## ■ 仕様変更内容

2024年11月下旬より下記仕様に変更

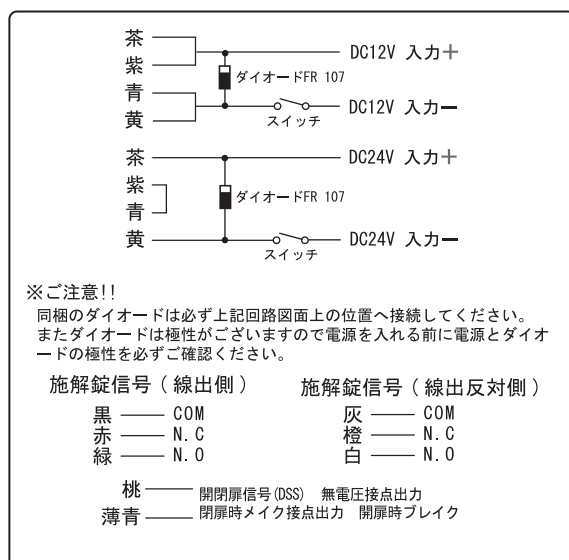
- ・ 変更前: 従来の配線数および配線色仕様
- ・ 変更後: LC-4500DLSSと同一の配線数・配線色に統一し、より結線しやすい仕様に変更

- ・ 変更前: 線出側と反対側で独立した配線
- ・ 変更後: 線出側と反対側でひとつにまとめた配線とし、接続を簡素化

- ・ 変更前: C接点出力
- ・ 変更後: A接点出力に変更(施錠時メーク)
